改善箇所説明図

F650GS

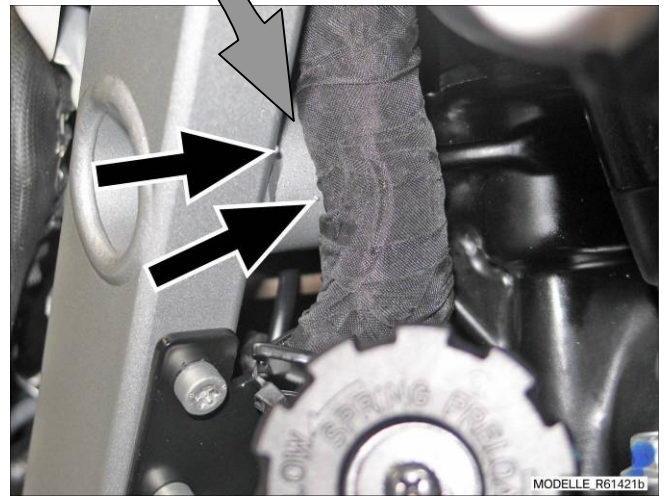
液圧式リアサスペンション調整装置のボルトと配線の干渉部位

フレーム上の溶接ばりと配線の干渉部位

メインハーネスの取り回しが不適切なため、当該ハーネスが液圧式リアサスペンション調整装置のボルトの先端またはフレームの溶接部のバリと干渉する場合があります。そのままの状態で使用を続けると、ハーネスの一部が損傷・短絡し、最悪の場合、エンジンが停止するおそれがある。

全車両、当該ハーネスの取り直しを変更するとともに、損傷している場合は補修する。

識別マーク(白点)

同取り付けボルト上の白ペイントマーク(図示とおりに)
